Přehledový list připomínek v lokalitě 860 / Spiritka

860 / Spiritka

Připomínky MČ Praha 5

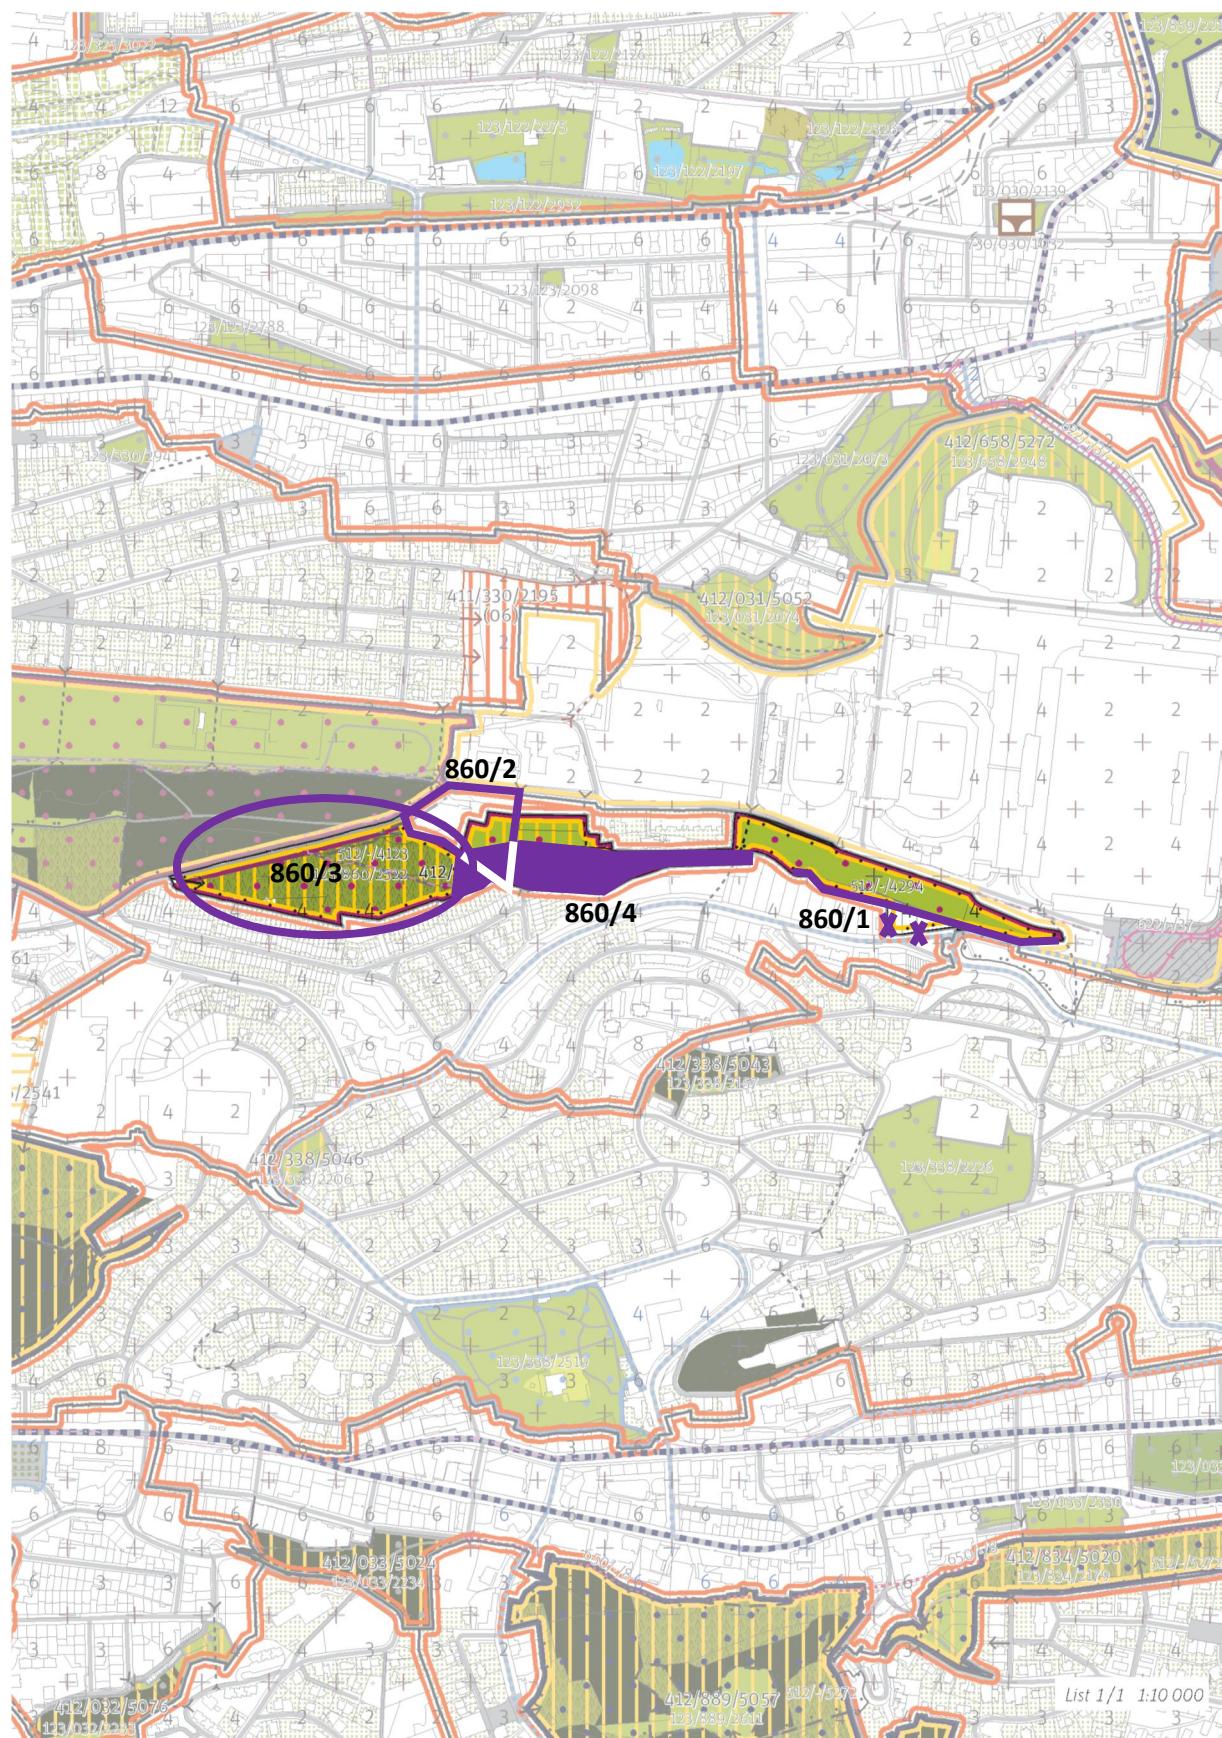
860/1**Upravit hranice území mezi plochami „126“ a „860“. Tato připomínka je zásadní.**

Odůvodnění: Ve východní části území upravit hranici mezi lokalitami č. 126/Podbělohorská a 860/Spiritka tak, aby byla možná zástavbu jen podél ulice Podbělohorská v souladu se stanoviskem MČ Praha 5 k navržené změně ÚPn. Tím dojde k rozšíření pásu zeleně u ulice Atletická a zástavba zůstane jen v užším pásu u ulice Podbělohorské. Naopak zastavitelná část Spiritky by se přidala k ploše lokality č. 126/Podbělohorská, případně by se změnila v nezastavitelnou plochu, pro zázemí parku či sportoviště je daná poloha nevhodná (excentricky umístěná, svažitý pozemek u ulice). V hierarchii parkových ploch může toto území jen obtížně plnit funkci „Metropolitního parku“. Definovanou redukcí plochy pro zástavbu dojde k posílení funkčnosti biokoridoru 512/-/3161 RBK Řeporyje – Petřín (který nemá deklarovanou šířku 40m) a biocentra 512/-/4294 LBC Pod Strahovem (nutno zároveň ověřit požadavek na jeho plochu 3ha).(Připomínka podána též v lokalitě č. 126/Podbělohorská.)

860/2**Upravit rozsah transformační plochy 412/860/5342. Tato připomínka je zásadní.**

Odůvodnění: Transformační plocha 412/860/5342 vymezená pro vznik nového parku 123/860/2522 Spiritka je v daném rozsahu nerealizovatelná, zahrnuje i uzavřený areál usedlosti Spiritka zasahující až k rodinným domům u Zdíkovské ulice. Dále se jedná o relativně strmý svah, kde je budování rozsáhlejší sítě parkových komunikací obtížně realizovatelné a uživatelsky nekomfortní, takže mimo opravy základní sítě cest zde další transformace není ani nezbytná.

860/3**Stabilizovat vymezení biocentra 512/-/4123 LBC Spiritka. Tato připomínka je zásadní.**

Odůvodnění: MPP musí stabilizovat dosud nejasné prvky ÚSES a ne je jen ponechávat v prostoru k upřesnění, zejména zde, kde požadovaná výměra lokálního biocentra „minimálně 3 ha“ přibližně odpovídá celé západní části plochy. Není důvod toto LBC zcela nestabilizovat Metropolitním plánem a vymout z transformace – jde o neveřejné pozemky s obtížnou přístupností.

860/4**Zpřesnit stabilizaci biokoridoru 512/-/3161 RBK Řeporyje – Petřín.**

Odůvodnění: textová část MPP uvádí, že regionální biokoridor je v přesných hranicích, ale zákrese v mapě nedosahuje v celém rozsahu požadované šířky, která má být minimálně 40 m.

860/5**Změna zastavitelnosti struktury č. 12 na nezastavitelnou.**

Odůvodnění: parková prostranství by se měla z principu stát nezastavitelnými strukturami, do nichž je možné umisťovat a upravovat zde stavby sloužící potřebám tohoto území – ať už jde o budovy (zázemí návštěvníků, správa parku atp.) nebo jiné stavby, např. komunikace, osvětlení, drobná sportoviště, dětská hřiště atp.
